SOLICITATION AMENDMENT MODIFICATION DE L'INVITATION

Title - Sujet CCG Atlantic Hdqtrs Audio/Video	
Solicitation No. - N° de l'invitation F6879-196003/A	Amendment No. - N° modif. 003
Client Reference No. - N° de référence du client F6879-196003	Date 2019-08-01
GETS Reference No. - N° de référence de SEAG PW-\$\$HN-331-77468	
File No. - N° de dossier hn331.F6879-196003	CCC No./N° CCC - FMS No./N° VME
Solicitation Closes - L'invitation prend fin at - à 02:00 PM on - le 2019-08-14	Time Zone Fuseau horaire Eastern Daylight Saving Time EDT
F.O.B. - F.A.B. Plant-Usine: <input type="checkbox"/> Destination: <input checked="" type="checkbox"/> Other-Autre: <input type="checkbox"/>	
Address Enquiries to: - Adresser toutes questions à: Turner, Louie	Buyer Id - Id de l'acheteur hn331
Telephone No. - N° de téléphone (613) 297-3769 ()	FAX No. - N° de FAX () -
Destination - of Goods, Services, and Construction: Destination - des biens, services et construction:

La modification # 3 est émise afin de fournir des réponses à des questions des soumissionnaires comme suit :

AV-03

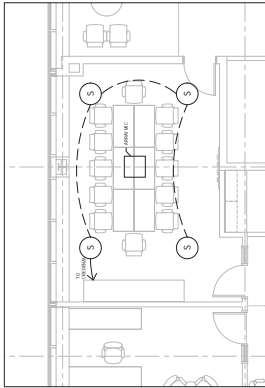
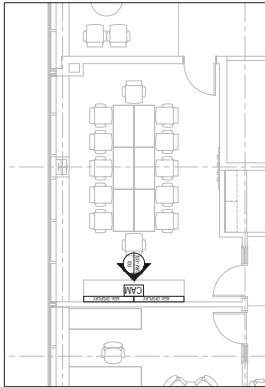
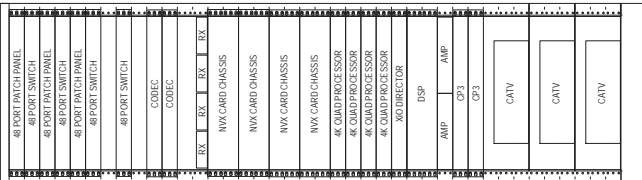
Salle AOC 405, le diagramme affiche deux connexions HDMI sur la table, mais la description n'en indique qu'une seule. Merci de vérifier le chiffre exact.

Salle AOC 405, la description indique qu'un ordinateur est fourni par le propriétaire, mais il n'y en a aucun sur le diagramme. Veuillez confirmer ce qui est correct.

Une connexion HDMI est nécessaire sur la table.
Réduisez la quantité de DM-NVX-350 de deux à un.
Ajoutez un CRESTRON DM-TX-4KZ-202-C.
Ajoutez un CRESTRON PW-4830DUS.
Veuillez consulter la version révisée de l'ensemble de dessins audiovisuels inclus.

Le PC fourni par le propriétaire est affiché sur le dessin révisé AV-07 en tant que PC DÉDIÉ (situé dans le MILLWORK).

04 TYPE 4: TELECOM ROOM (RM 478) RACK ELEVATION

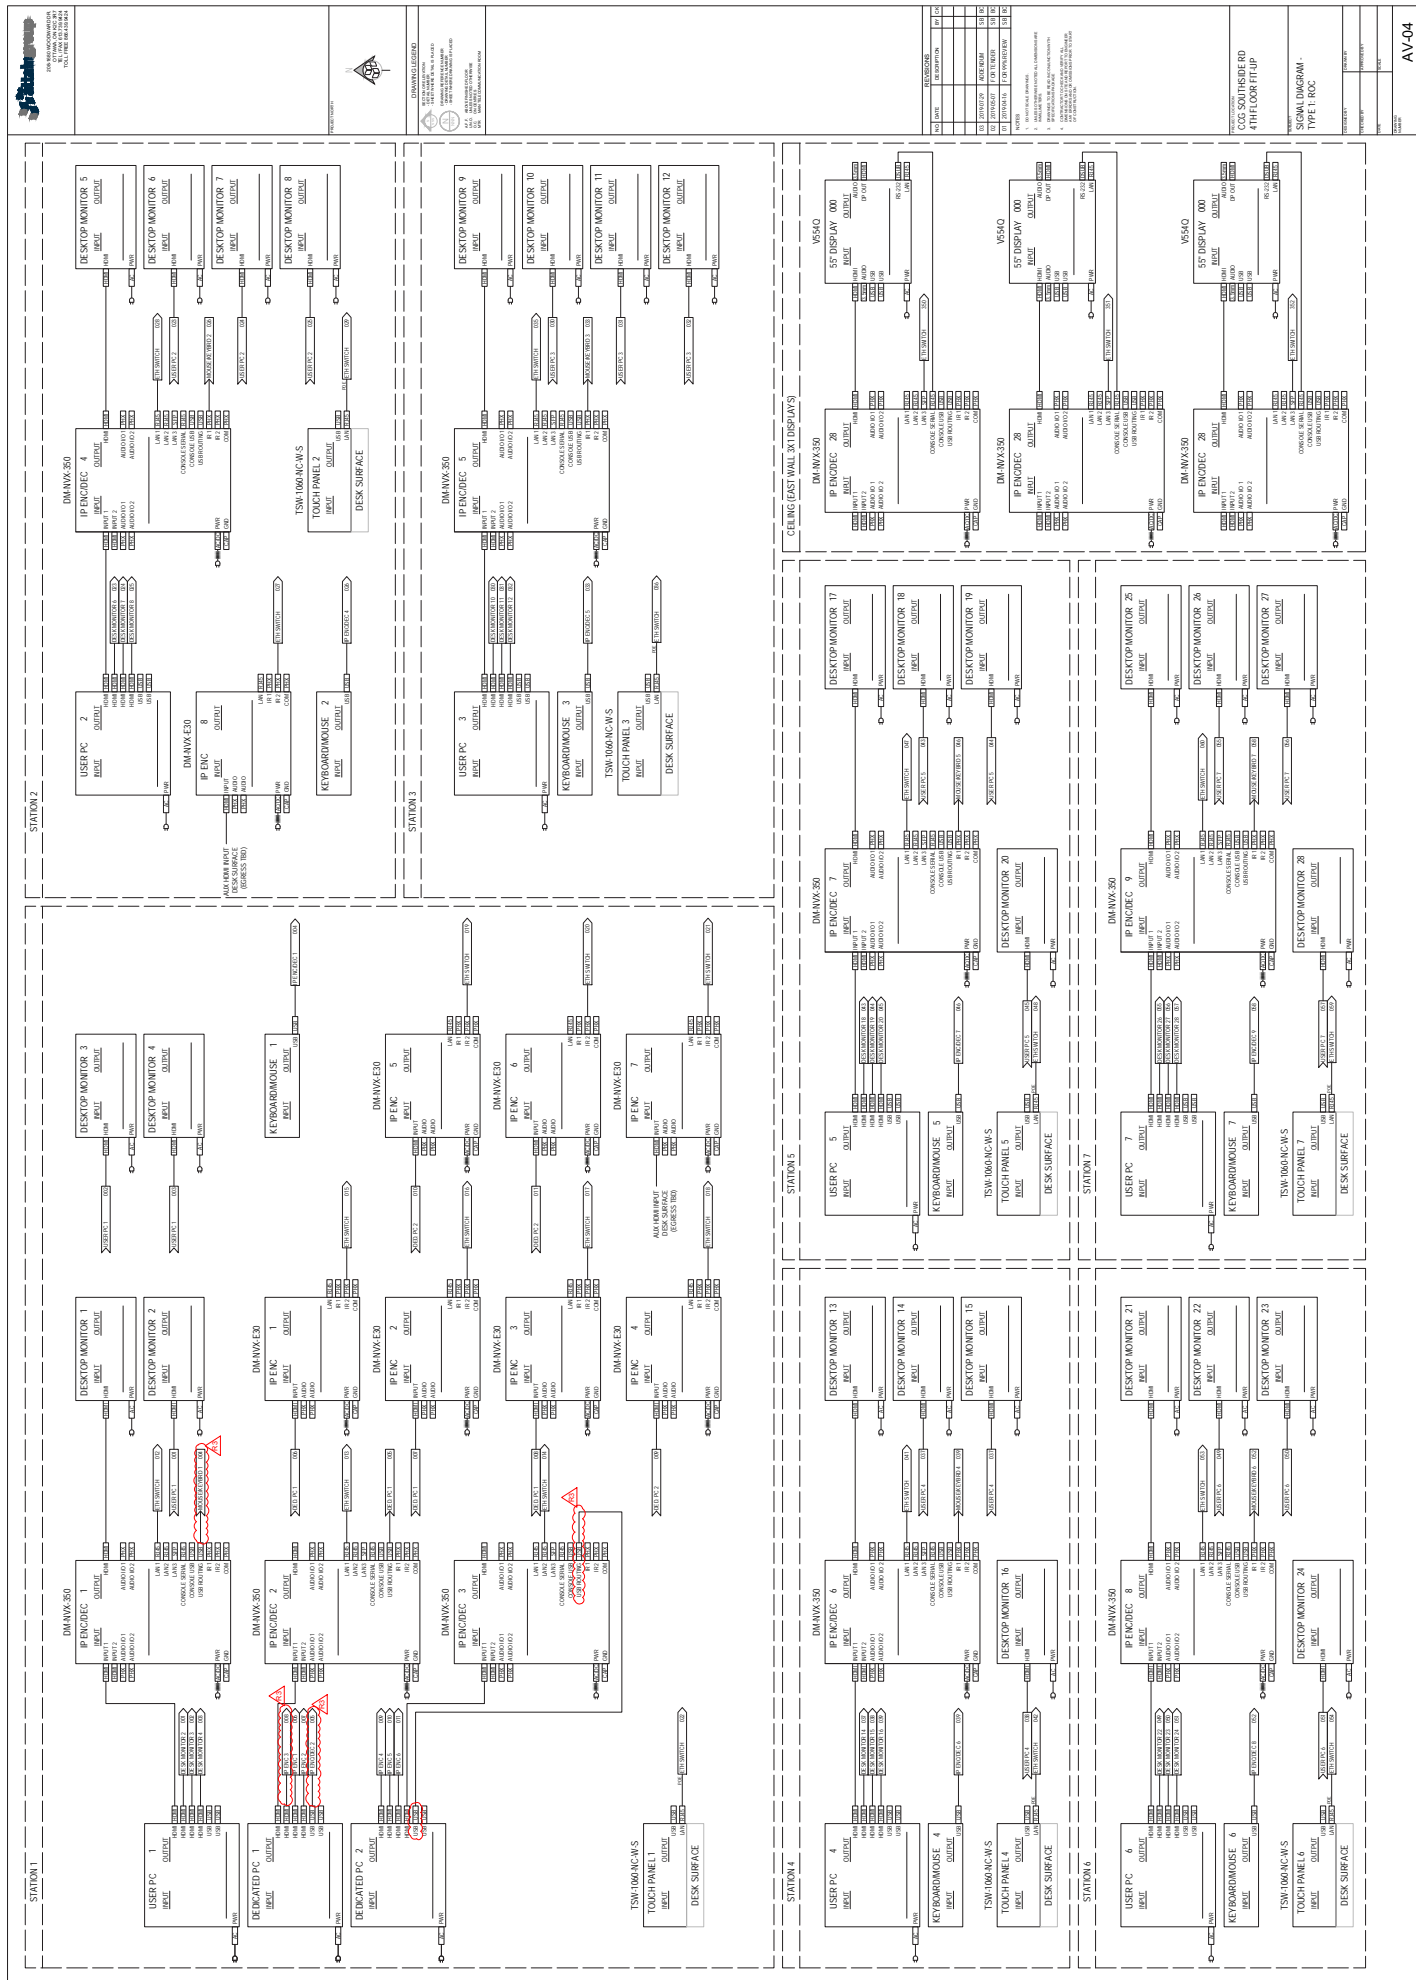
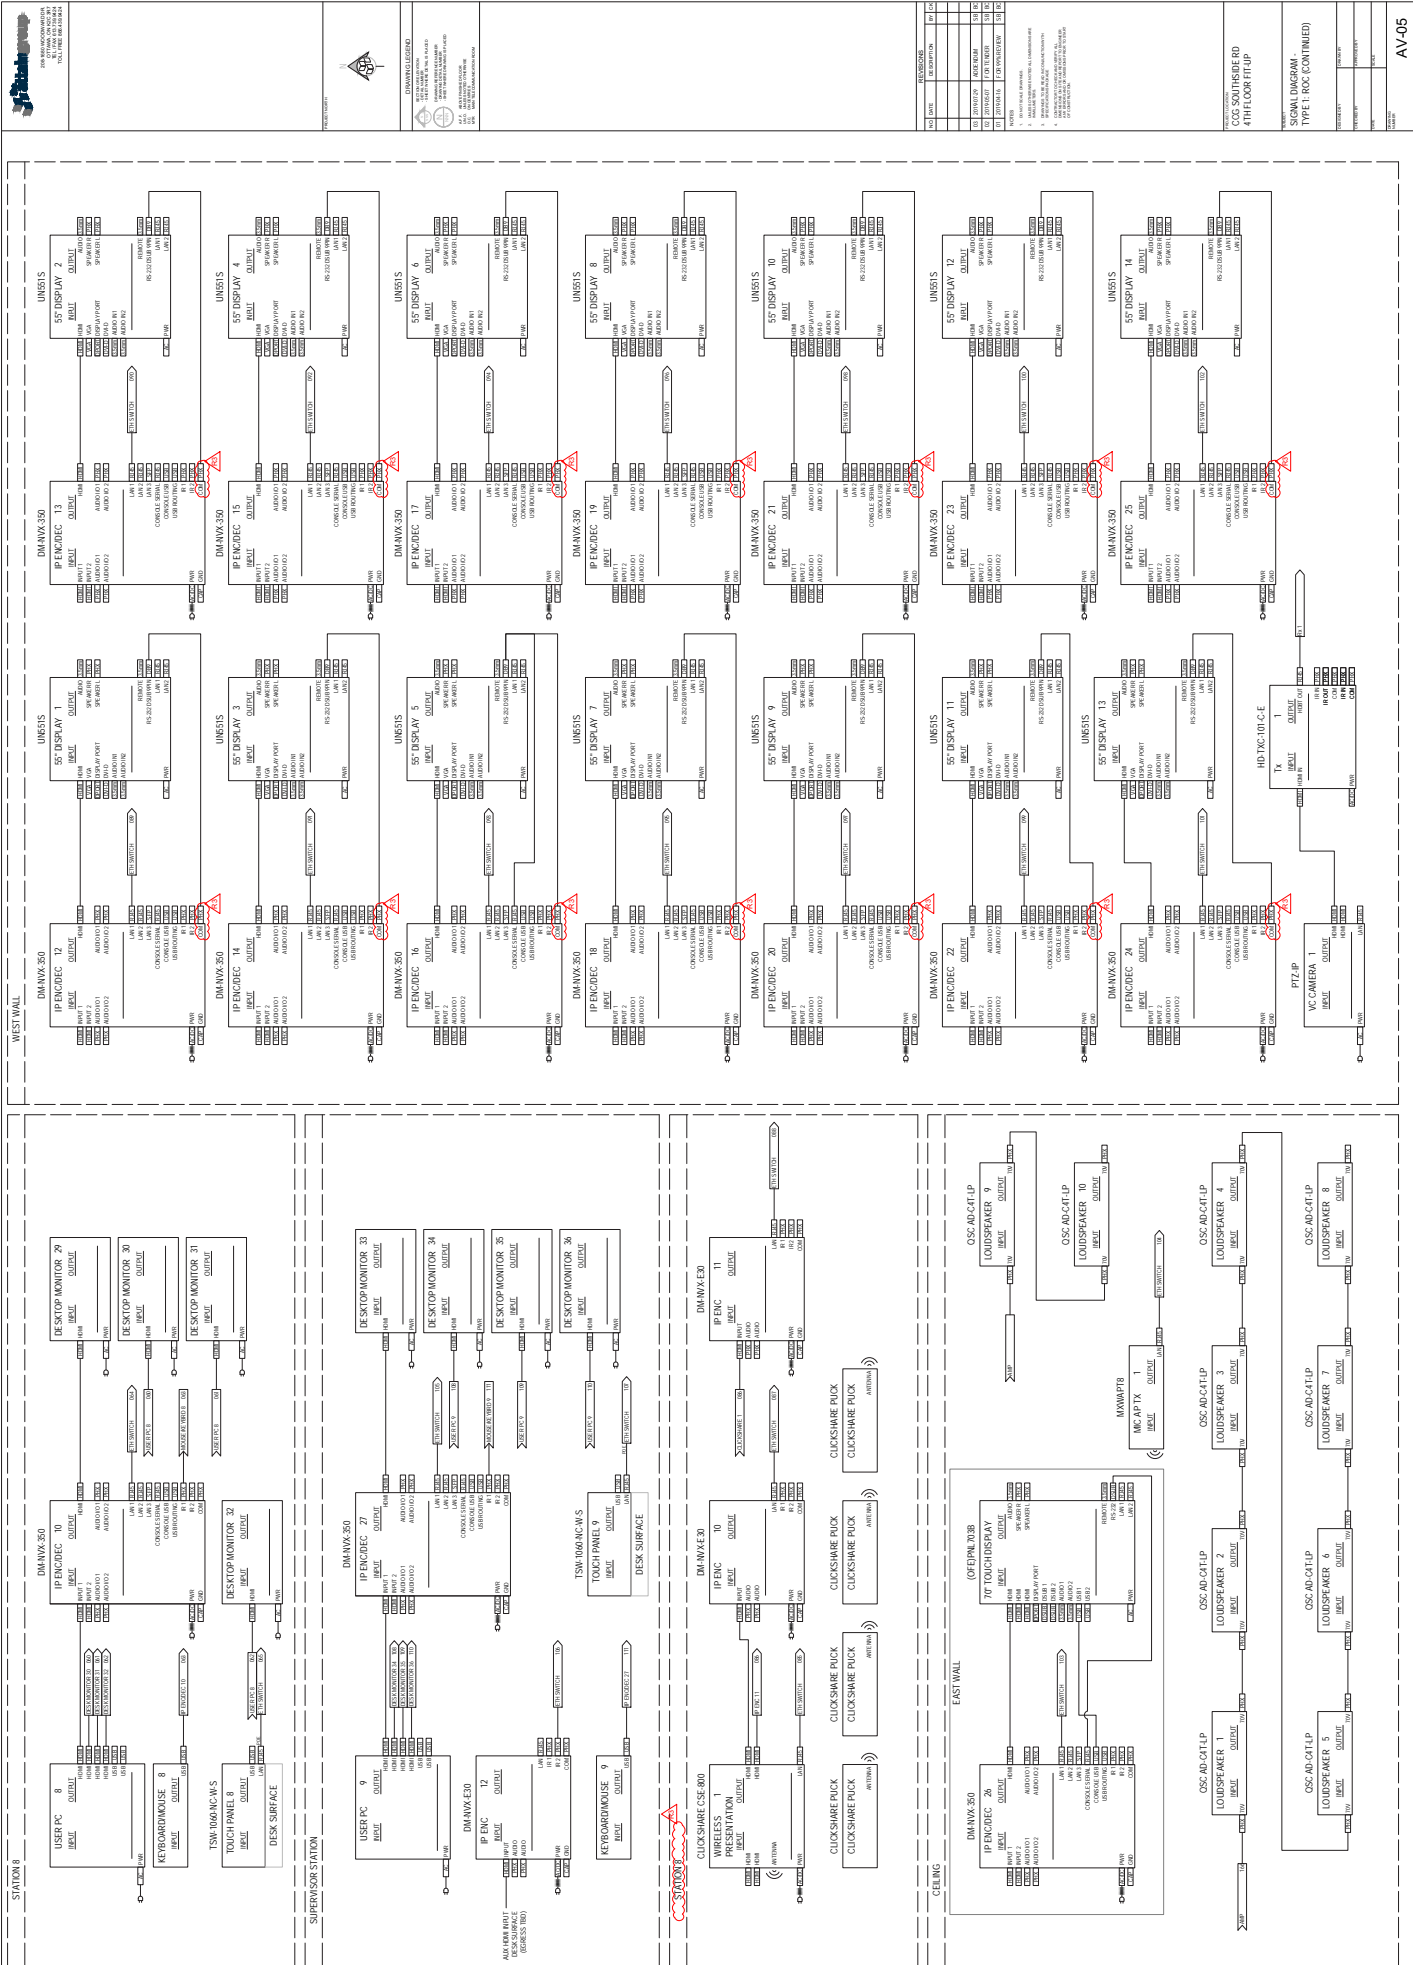
Salle des télécommunications 478, Lors de la visite du site, il a été mentionné que le bâti principal de la salle de télécommunications 478 devait pouvoir être tiré dans le couloir; le bâti doit-il être équipé de roulettes?

Lors de la visite du site le 24 juillet, la salle de télécommunications de type 4 nous a été présentée comme étant la salle 471A (données/armoire), mais dans le dossier d'appel d'offres, c'est la salle 478 qui est mentionnée comme étant la salle de télécommunications de type 4. Quelle salle de données devons-nous utiliser?

Oui, le bâti doit être sur roulettes. Il y a une base de roulettes spécifiée dans la liste d'équipement.

La salle 471 est bien la salle de télécommunications de type 4. Veuillez consulter la version révisée de l'ensemble de dessins audiovisuels inclus.

AV-07

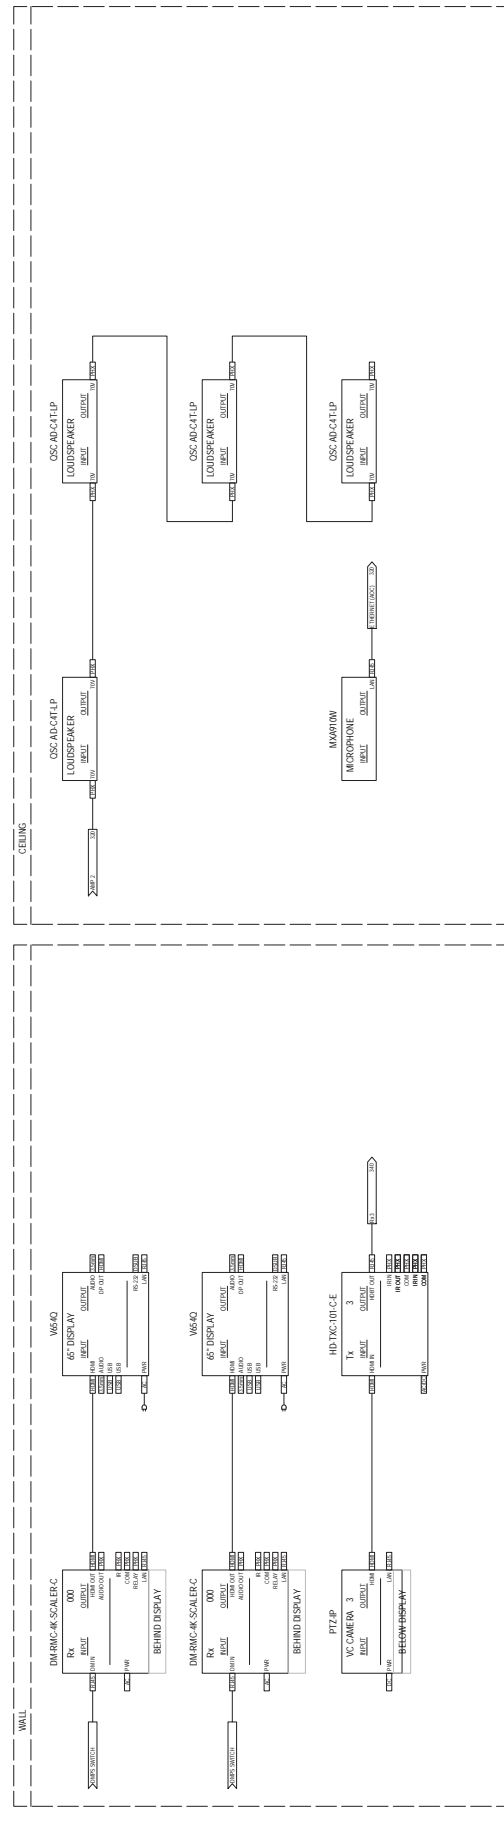
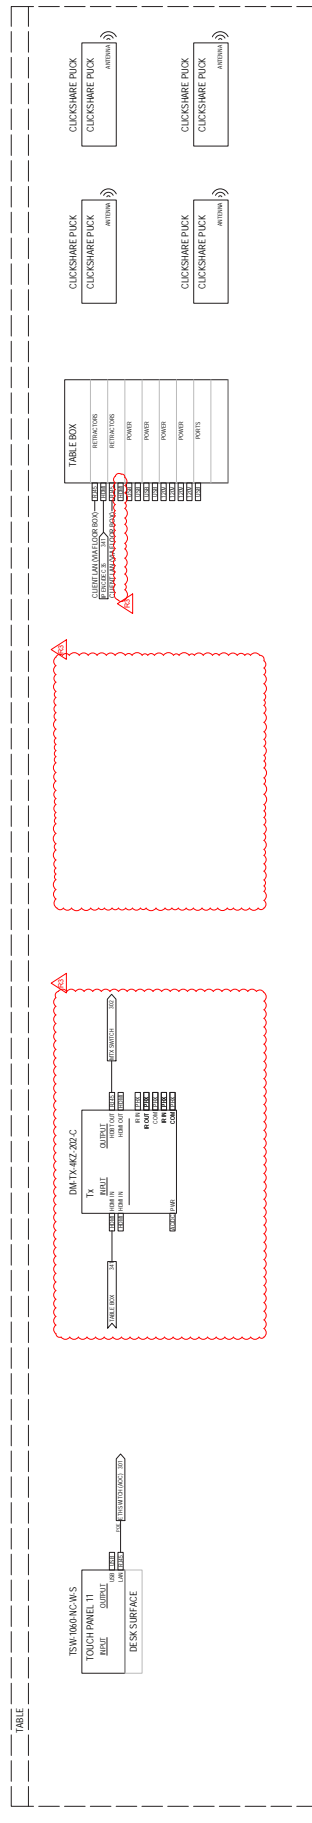
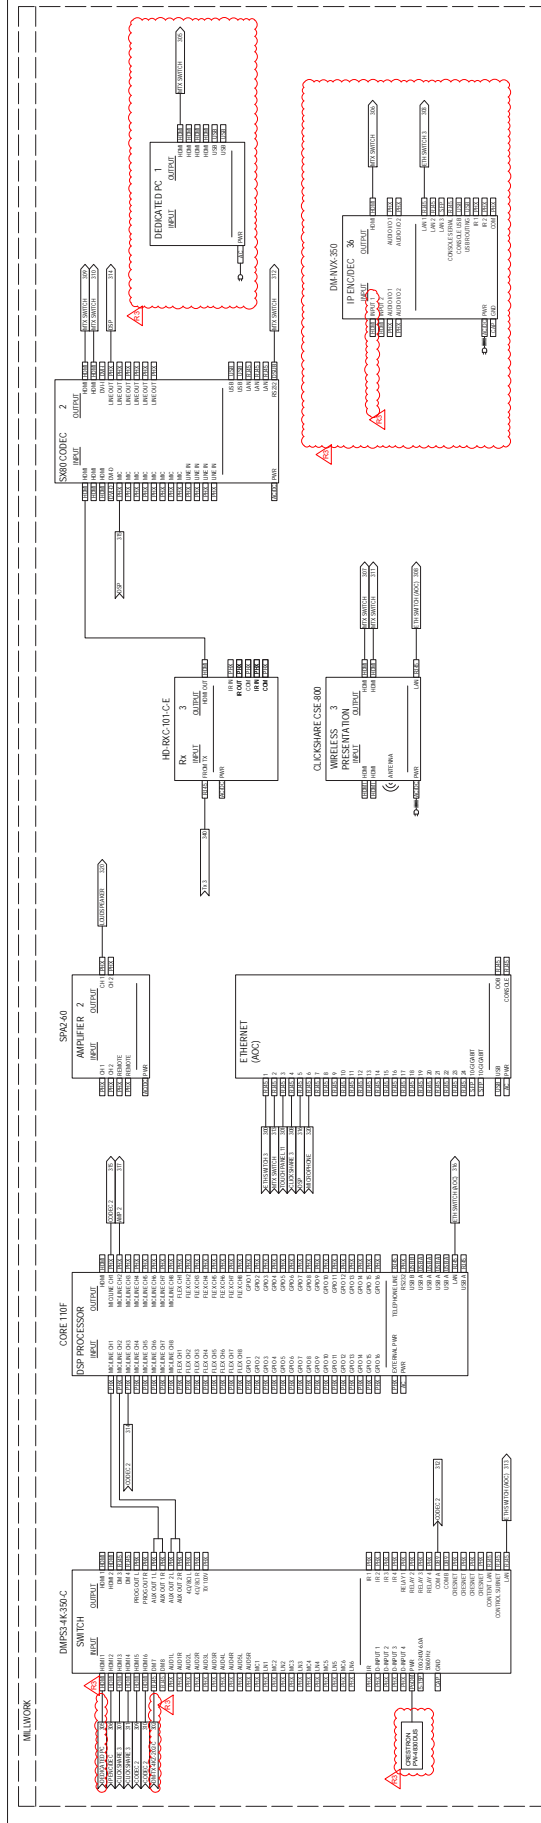
Question #10

Salle AOC de type 3 : Le PC fourni par le propriétaire est affiché sur le dessin révisé AV-07 en tant que PC DÉDIÉ (dans le MILLWORK).
